Женева, 19-21 июня 2019 года

Предложения по поправкам в «Рекомендации, касающиеся согласованных на Европейском уровне технических предписаний применимых к судам внутреннего плавания» (резолюция № 61): требования к аппаратным устройствам судов внутреннего плавания

Представлено правительством Российской Федерации

Требования к аппаратным устройствам судов внутреннего плавания

Рис.10.6.1.8-1

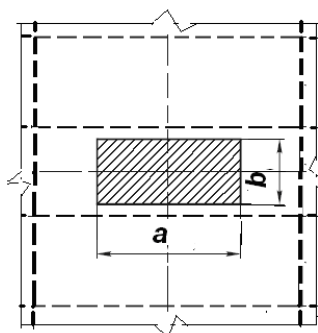
Расчетное положение площадки нагружения показано на рис.10.6.1.8-1 для пластины и рис.10.6.1.8-2 для ребра жесткости.

Размеры площадки нагружения, м, при движении транспорта вдоль балок холостого набора (см. рис.10.6.1.8-1 и рис.10.6.1.8-2) определяются по формулам:

$$a = \sqrt{kA}, \quad (10.6.1.8-3)$$

$$b = \sqrt{A/k}, \quad (10.6.1.8-4)$$

где a — длина отпечатка колеса (вдоль транспортного средства), м;

b — ширина отпечатка колеса (поперек транспортного средства), м;
